**Réponse à l'avis du SDIS émis le 07 mars 2025 sur le projet d'entrepôt présenté par la SNC PARC  
DU LEVAIN**

Figure 1 : Localisation de l'aire de stationnement atteinte par des flux thermiques de  $3 \text{ kW/m}^2$

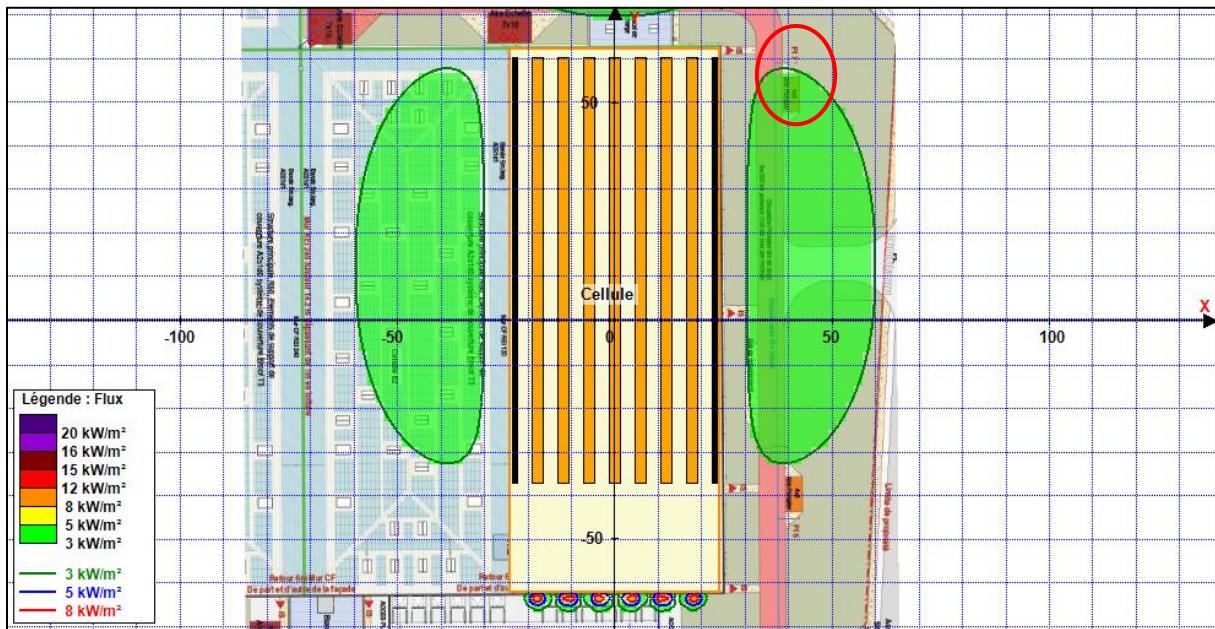
À ce jour, une aire de stationnement située à proximité d'un poteau incendie est exposée à des flux thermiques de  $3 \text{ kW/m}^2$ , comme illustré sur le plan ci-dessous.

Conformément à l'arrêté ministériel du 11 avril 2017 relatif à la rubrique 1510, modifié par l'arrêté du 24 septembre 2020, il est précisé au point 3.3.2 que :

« Les aires de stationnement des engins permettent aux moyens des services d'incendie et de secours de stationner pour se raccorder aux points d'eau incendie [...] Elles sont situées à 5 mètres maximum du point d'eau incendie et positionnées de façon à ne pas pouvoir être obstruées par l'effondrement du bâtiment ou occupées par les eaux d'extinction. »

En conséquence, l'aire de stationnement concernée devra être déplacée en dehors de la zone exposée aux flux thermiques, tout en respectant la contrainte de localisation dans un rayon de 5 mètres autour du poteau incendie.

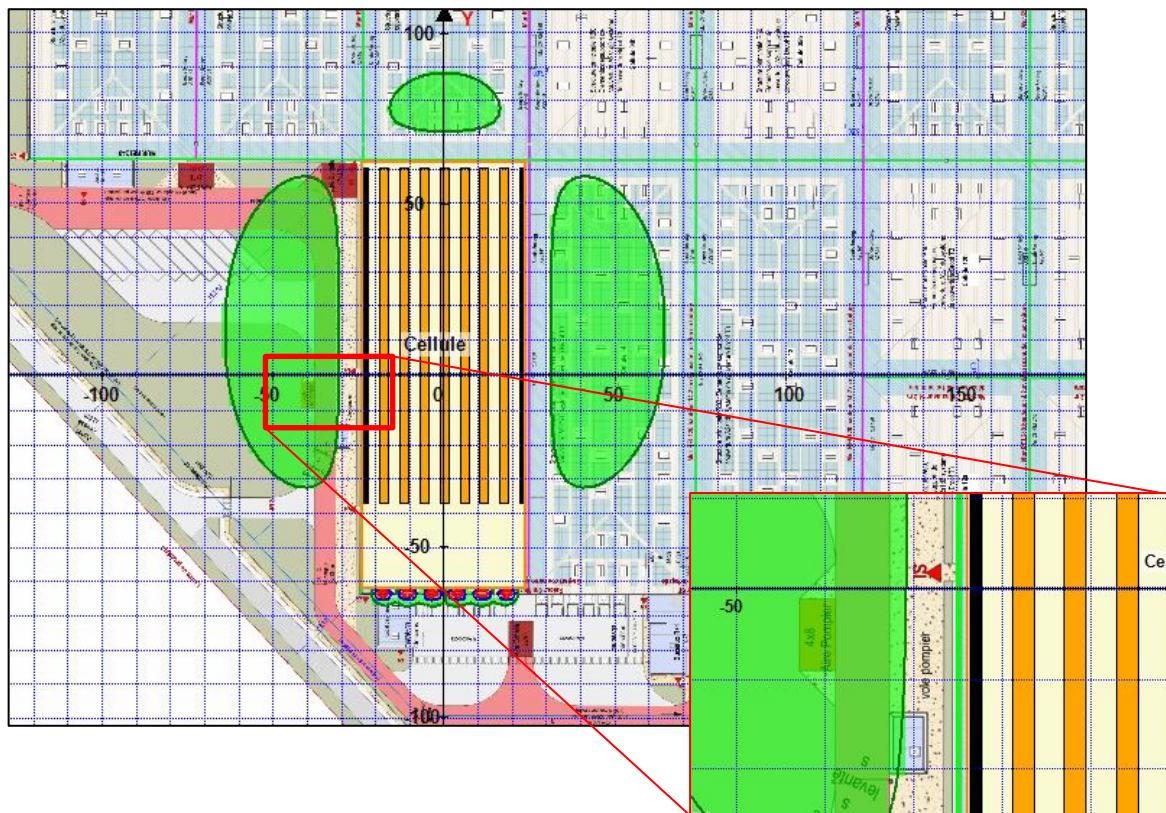
Une seconde aire de stationnement au droit d'un poteau incendie est impactée au droit de la cellule 15 :

En cas d'incendie au niveau des cellules de stockage, les distances atteintes par les flux thermiques sont conformes aux prescriptions de l'arrêté ministériel du 11 avril 2017 applicable aux entrepôts soumis à autorisation au titre de la rubrique 1510. En particulier :

Concernant les aires de stationnement des poteaux incendie, il est observé que l'une d'entre elle peut localement se situer dans des zones exposées à des flux thermiques ponctuels de  $3 \text{ kW/m}^2$ . Ce niveau d'exposition est réglementairement toléré, aucun texte ne fixant de seuil thermique maximal pour l'implantation des moyens de lutte contre l'incendie.

En complément, la recommandation du document technique D9 (Guide pratique pour le dimensionnement des besoins en eau – juin 2020 – INESC, FFSA, CNPP), qui recommande de positionner les points d'eau incendie de manière à ce que l'exposition thermique des intervenants ne dépasse pas  $5 \text{ kW/m}^2$ , est respectée dans le cadre du projet.

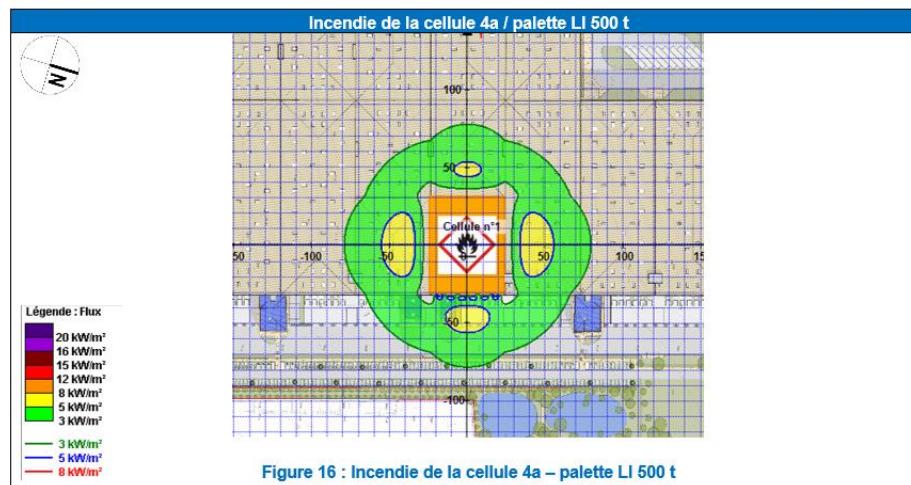
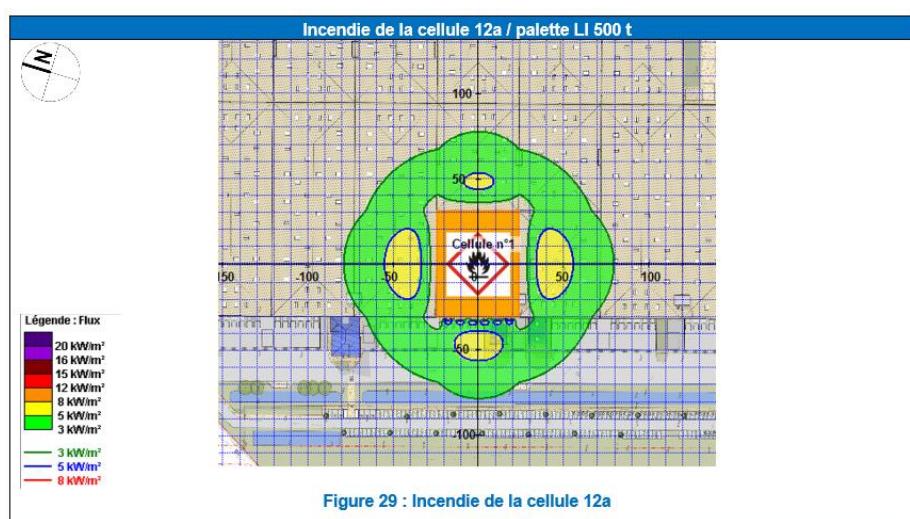
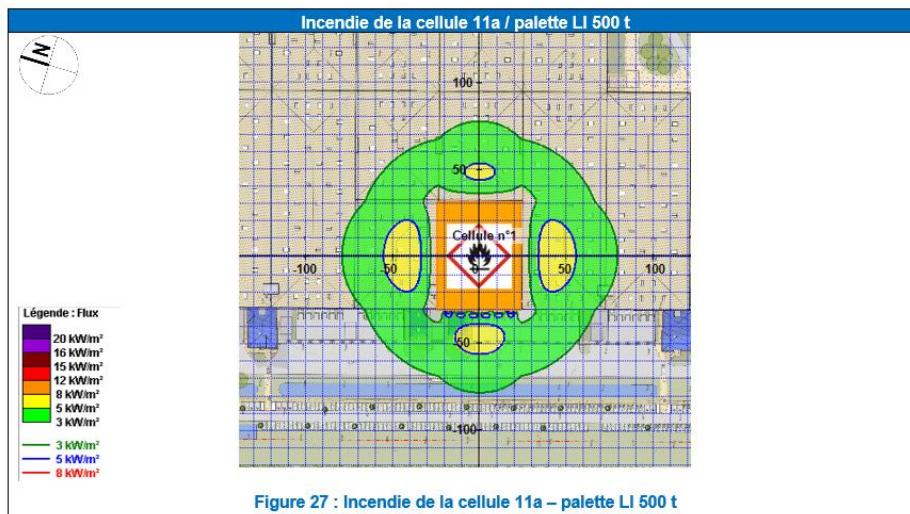
- Incendie d'une cellule LI avec quai (cellules 4a, 5a, 11a, 12a) :

Lors de l'incendie d'une cellule équipée d'une façade de quai et contenant des liquides inflammables, les aires de mise en station des moyens aériens peuvent être impactées par des flux thermiques de 3 et 5 kW/m<sup>2</sup> tel que présenté sur les résultats ci-dessous.

Cependant, il a été constaté que l’alternance des parois coupe-feu, telle que prévue dans le cadre de l’évolution du projet, n’a pas été intégrée dans les modélisations ; en conséquence, les caractéristiques des parois séparatives n’ont pas été renseignées conformément à la configuration définitive.

En effet, compte tenu de la configuration réelle entre les cellules LI et les grande cellule adjacentes, l'une des parois doit être de résistance au feu REI 120 et l'autre REI 240. Cette configuration, qui n'était pas prévue à l'origine du projet, n'a pas été prise en compte dans les fichiers Flumilog utilisés pour les modélisations initiales, faussant ainsi les résultats obtenus.

Dans les simulations précédentes, les deux parois concernées (parois 1 et 3) ont été modélisées en REI 120. En ajustant les données conformément à la configuration réelle, les nouvelles hypothèses de calcul montrent que les flux thermiques n'atteignent plus les aires de mise en station des moyens aériens.

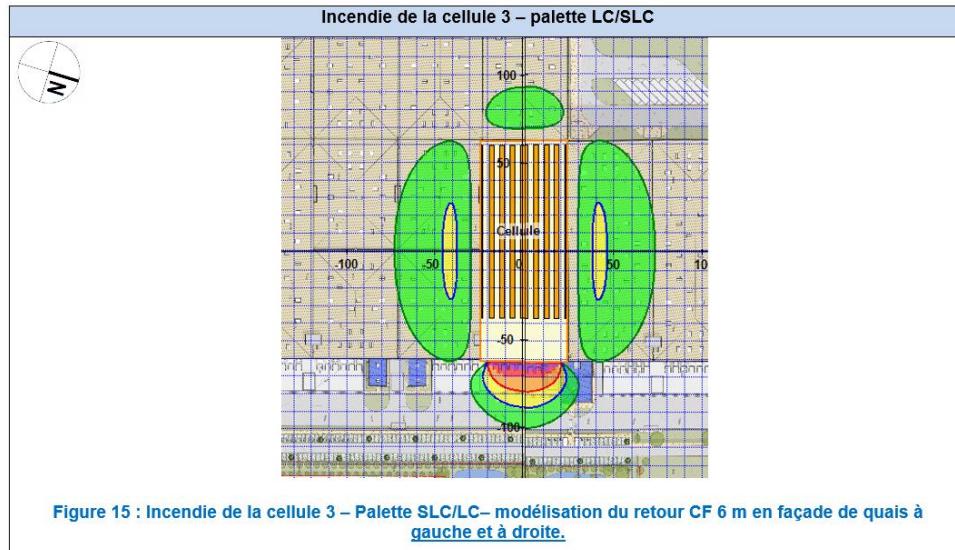
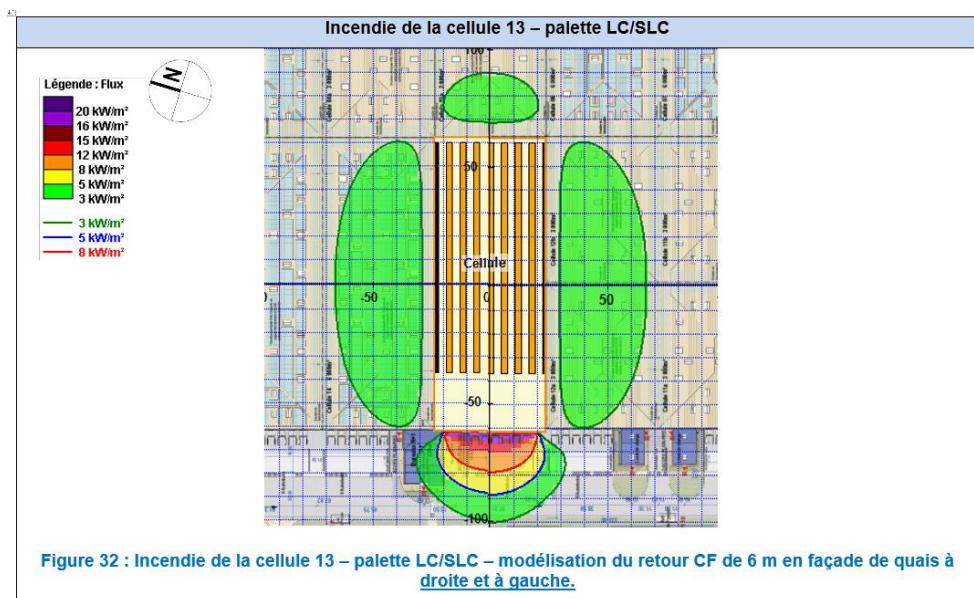
- Incendie d'une cellule LC/SLC (cellules 3, 6, 13, 15) :

Les modélisations réalisées sur la base d'un incendie impliquant une cellule contenant des palettes LC/SLC montrent que des flux thermiques de  $3 \text{ kW/m}^2$  et  $5 \text{ kW/m}^2$  atteignent les aires de mise en station des moyens aériens.

En reprenant ces modélisations à partir de la dernière version du logiciel Flumilog, les résultats obtenus diffèrent de ceux présentés précédemment. Les nouvelles hypothèses de calcul retenues sont plus contraignantes, dans la mesure où elles ne prennent pas en compte les retours coupe-feu sur 6 mètres de part et d'autre de la façade de quai REI 60. Par ailleurs, lors du dernier COPIL Flumilog tenu en mars 2025, l'un des points clés abordés concernait la palette LC/SLC : des corrections sont actuellement en cours de validation, suite à la découverte d'un écart entre la description du modèle dans la notice et la réalité du code. Ces ajustements devraient être finalisés d'ici deux à trois semaines.

Figure 10 : Aire de mise en station des moyens aériens légèrement impactée par les flux de  $3 \text{ kW/m}^2$  uniquement à la phase 1

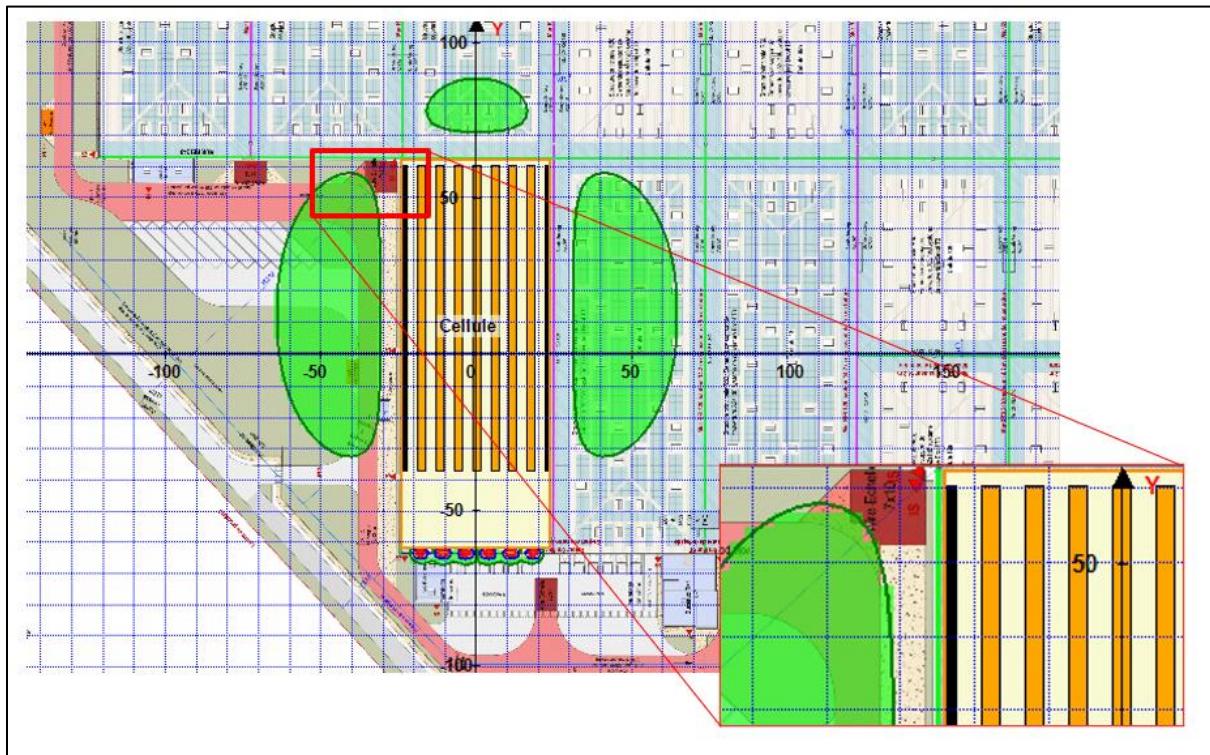
Une seule aire de mise en station des moyens aériens est impactée légèrement par des flux de 3  $\text{kW/m}^2$  :

Une seule aire de mise en station des moyens aériens des services d'incendie peut, dans le cadre du scénario de référence, être localement exposée à un flux thermique maximal de  $3 \text{ kW/m}^2$ . Cette situation est réglementairement acceptable, aucun texte réglementaire, y compris l'arrêté du 11 avril 2017 et les arrêtés types applicables aux rubriques à enregistrement ou à déclaration, ne fixant de seuil de flux thermique maximal pour l'implantation des zones d'accès ou de stationnement des engins de secours.

Figure 11 : Localisation de la partie de la cellule 1510 n°1 impacté par les flux thermiques de 8 kW/m<sup>2</sup> générés par la canalisation de gaz en cas d'incident

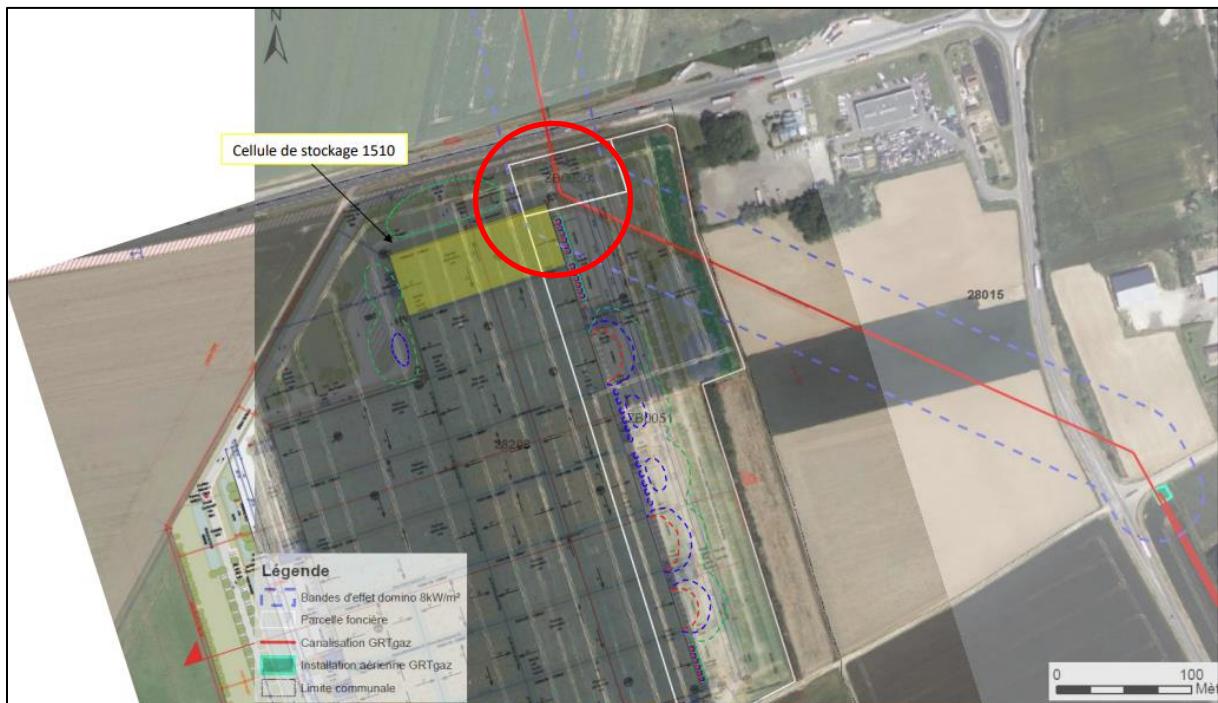
Dans le cadre de l'analyse des risques, il a été établi que, en cas d'accident affectant la canalisation enterrée GRTgaz, la cellule 1 de stockage relevant de la rubrique 1510 serait exposée à des flux thermiques d'une intensité pouvant atteindre **8 kW/m<sup>2</sup>**. Cette exposition thermique significative est susceptible de provoquer un **effet domino**, entraînant l'allumage et le développement d'un incendie au sein de cette cellule.

Plusieurs mesures sont mises en œuvre dans le cadre du projet afin de maîtriser au mieux le risque d'incident sur la canalisation, en respect des dispositions de la servitude d'implantation attachée aux parcelles traversées. Ces mesures comprennent notamment :

Au vu de ces mesures, la prise en compte de cette source d'ignition supplémentaire liée à la canalisation n'augmente pas la probabilité d'apparition du phénomène dangereux d'incendie de la cellule, initialement retenu dans l'étude.

Figure 12 : Superposition des flux thermiques issus de l'incendie de la cellule 1 et de la canalisation GRTGAZ

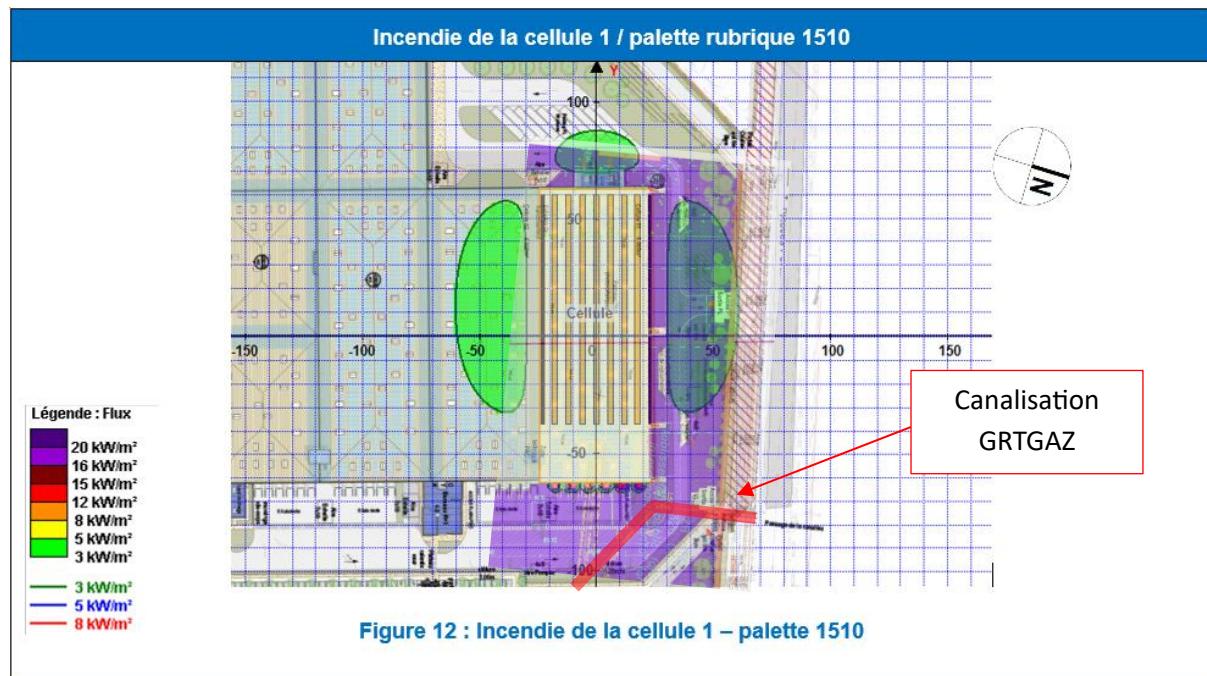
Dans le cadre de l'étude de dangers, les modélisations thermiques réalisées montrent qu'aucun flux thermique issu de l'incendie potentiel de la cellule 1 ne touche l'implantation de la canalisation GRTgaz. Cette canalisation étant enterrée, elle bénéficie d'une protection supplémentaire face aux effets thermiques.

Ainsi, la probabilité d'un effet domino inversé, où un incendie de la cellule pourrait endommager la canalisation et entraîner un incident supplémentaire, est considérée comme **négligeable**. Cette évaluation permet de confirmer que la canalisation ne constitue pas une source de risque aggravé dans ce scénario.
